COMITATO 167 LUCERA

ASSEMBLEA DEL 19 MAGGIO 2018

ILLUSTRAZIONE PROGETTO

PIAZZA DI QUARTIERE

3.3 La Viabilità

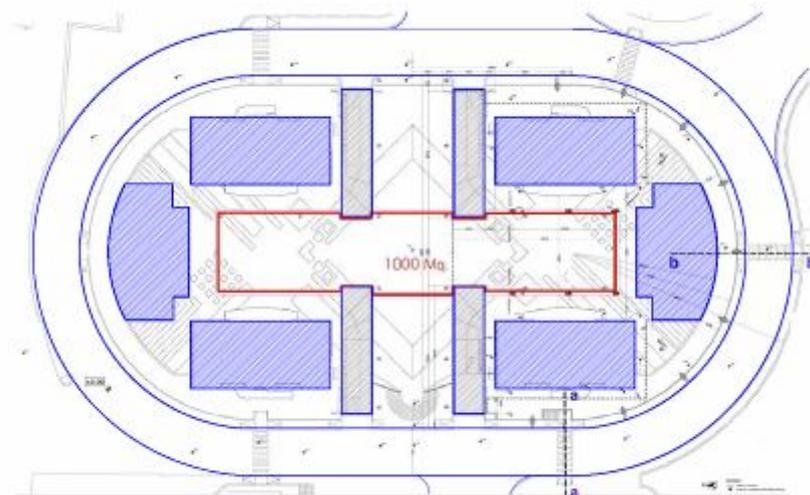
La relazione del progettista, prevede che la rotatoria abbia un doppio senso di marcia, e valutando gli innesti in n. 4 minimo **(da viale Canova, Viale Michelangelo, via Gaggioli e via Luca della Robbia)** su cui si prevedono almeno 8-9 entra-esci ed aggiungendo gli ulteriori entra-esci dalle 4 rampe che si immetteranno direttamente sulla rotatoria, si raggiungerà un ragguardevole numero di 16/17 entra esci sulla rotatoria. **(SLIDE 04)**

in questa situazione, con una viabilità di soli 7,50 metri di carreggiata e due marciapiedi da metri 1,50, sarà ben difficile immaginare il doppio senso di marcia, che riteniamo trattarsi come un possibile refuso della relazione.

Difatti, oggi da una analisi dello stato dei luoghi ed in virtù della segnaletica orizzontale realizzata, non viene a crearsi alcun ingorgo sulla viabilità esistente, neanche in ore di punta come la mattina in orari di ingresso uffici / scuole, perché grazie all'ampio spazio, ogni veicolo ha un percorso breve rispetto

alla propria destinazione; la soluzione della rotonda ovoidale, non farà altro che allungare le percorrenze con i relativi tempi di attesa, creando inevitabili e pericolosi ingorghi . **(foto 01 02 03 04)**

3.2 La piazza

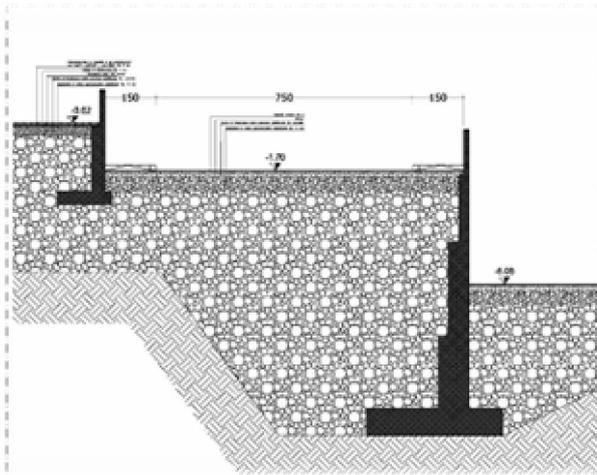
Dall'analisi del progetto, si evince che la piazza, sarà difatti formata da due piccoli cortili, che sono circoscritti dai tre fabbricati e dalle rampe di accesso realizzando in tal modo uno spazio di circa 500 mq davanti ai rispettivi tre fabbricati, per un totale di mq. 1000/1200, invece dei mq. 3.000 rappresentati nella relazione del progettista, difatti più che una piazza sarà un grande corridoio. **(SLIDE 5.00 5.01 5.02)**

Altro fattore sconcertante della cosiddetta piazza ovvero dei due cortili, è rappresentata dalla impossibilità per un'autoambulanza o mezzi di soccorso di accedervi agevolmente, in quanto dalla parte ovest di via Michelangelo è prevista una scalinata di accesso per uniformare i dislivelli che verranno a formarsi, lasciando come unica via di accesso e di uscita l'ingresso lato est da viale Michelangelo.

Rampe di accesso ai locali garage scoperte, (rampe)

immaginiamo solo per un momento cosa succederebbe se un pallone finisce nei garage e verosimilmente i ragazzi scavalcano l'attuale ringhiera o quella che verrà; lasciamo a chi di dovere l'immaginazione.

(slide 06)

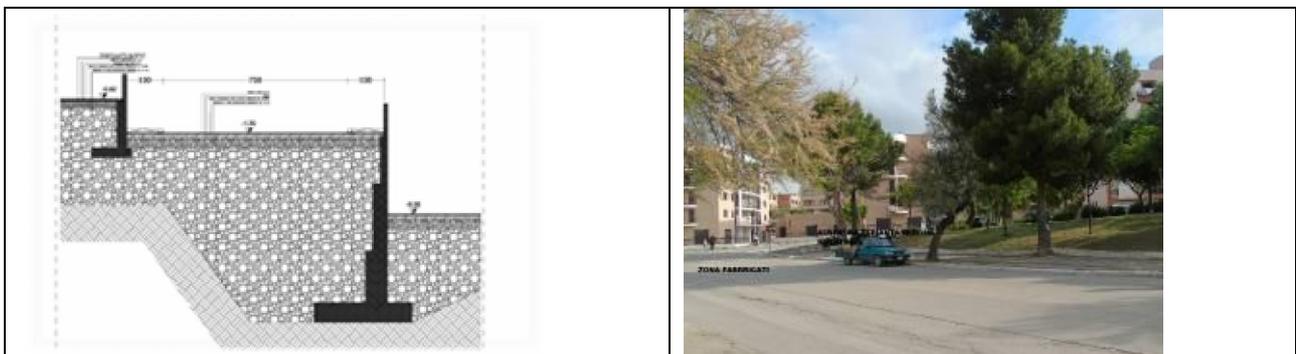
Ancora, sulla viabilità (rotatoria) sono previsti due marciapiedi delle dimensioni di mt 1,50, che dovrebbero soddisfare la folla compatta dei ragazzi che vanno e rientrano dalla scuola nello stesso orario, concentrandosi in uno spazio veramente residuale, la fascia di utenza rappresenterà circa un terzo della intera 167. (slide 06)

Nel prospetto su via Cellini, vi è un dislivello di circa 3.50 mt tra la nuova viabilità e lo spazio sottostante, a cui si aggiunge un parapetto di 1,00 mt;

sul lato opposto della strada, vi è un altro dislivello per accedere alla cosiddetta piazza, dislivello di mt 1,70 sormontato da un parapetto di mt 1,00;

ne consegue che parte dei pedoni che avranno come direzione viale Michelangelo e via Canova verso la chiesa, saranno costretti a transitare in un tratto di strada altamente veicolato, chiuso da due muri.

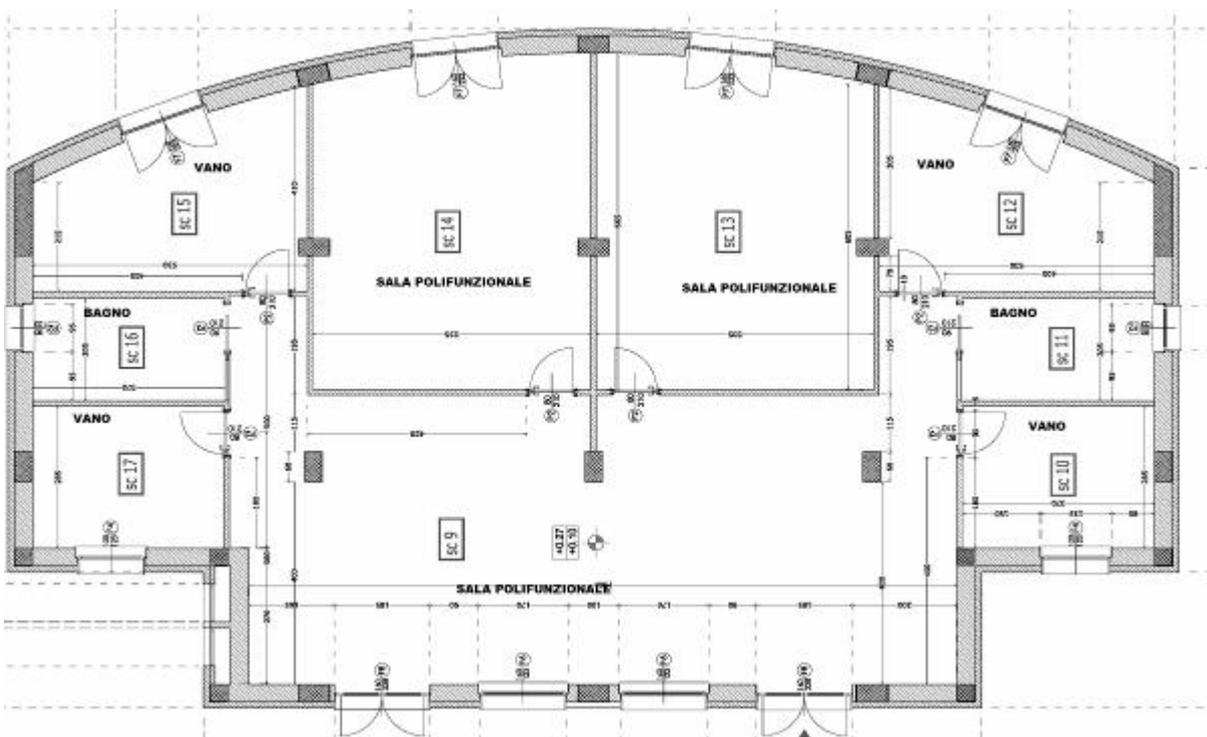
Dai dati progettuali (QTE) si rileva che gli alloggi sono destinati alle persone anziane (abbiamo un ospizio attrezzato chiuso per mancanza di fondi, ne costruiamo un altro?), dalla relazione tecnica allegata sempre allo stesso progetto, si rileva che gli alloggi sono destinati a giovani coppie con disabilità nell'ambito familiare;

a pagina 4 della relazione, cap. 3.1, è prevista la destinazione d'uso sia per anziani che per giovani coppie, con annessi spazi collettivi sia nell'ambito dei due fabbricati che nell'intero terzo corpo del fabbricato semicircolare, che dovrebbe costituire un'area di socializzazione. (slide 08)

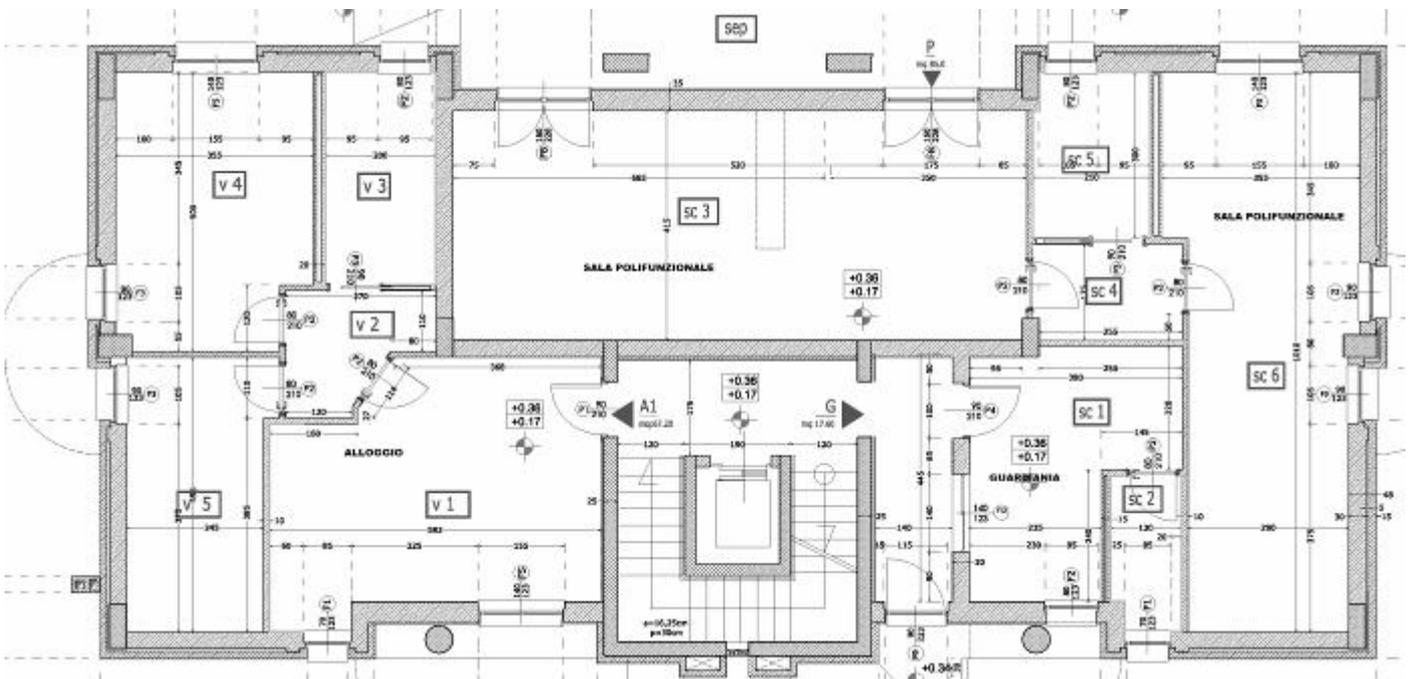
Il progetto prevede ai piano terra dei fabbricati principali, ampi **SPAZI MULTIFUNZIONALI**, tra cui la **GUARDIANIA**, certamente il mantenimento di detti servizi produrrà comunque dei costi non sostenibili per chi ha già difficoltà di acquistare una casa, e, nella fattispecie avere in fitto una casa, salvo che la stessa amministrazione non riterrà opportuno farsene debito carico. (slide 07)

fabbricato è dotato di un vano e servizi igienici per il guardiano, chi assumerà e manterrà l'onere della relativa spesa?

Per gli spazi invece dedicati alla convivenza (spazi multifunzionali), non si capisce se sono destinati solo ai fruitori delle quattro palazzine, ovvero se sono destinati all'intera collettività, nell'uno e nell'altro caso come verrebbero gestiti? da chi e con quali finanze?

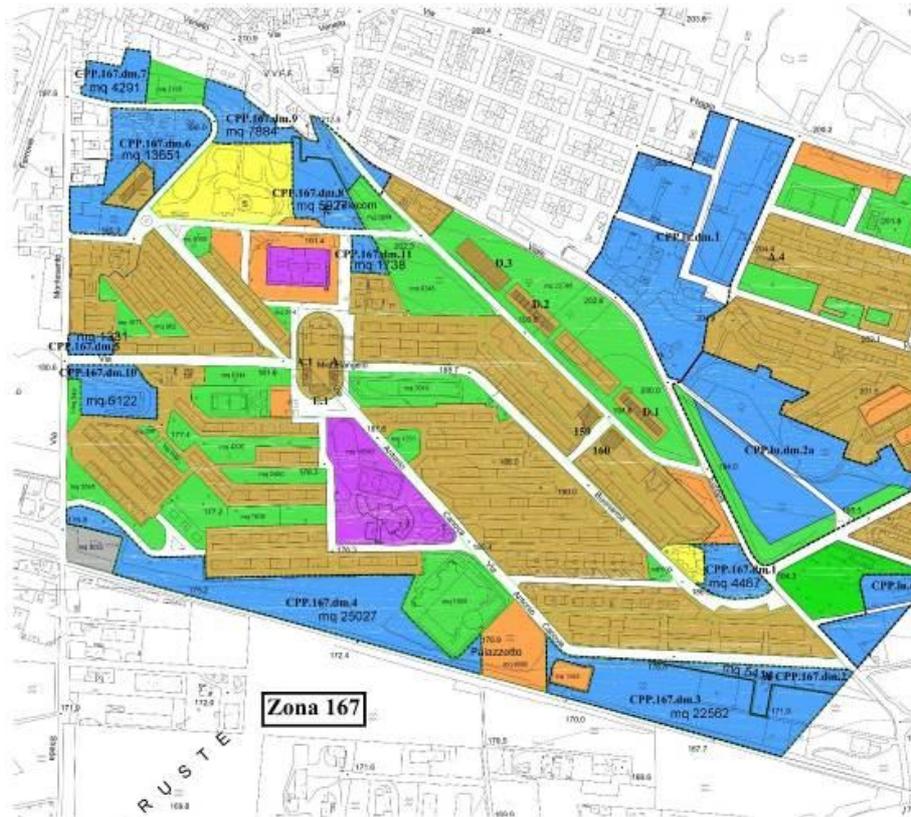
Dagli atti progettuali, emergono serie difficoltà per i portatori di handicap di entrare ed uscire dalle cosiddette piazze, che dato il loro dislivello dalla viabilità si presenta con diversi accessi con rampe, non sembra che la proposta progettuale, affronti tale problema in modo radicale e risolutivo.
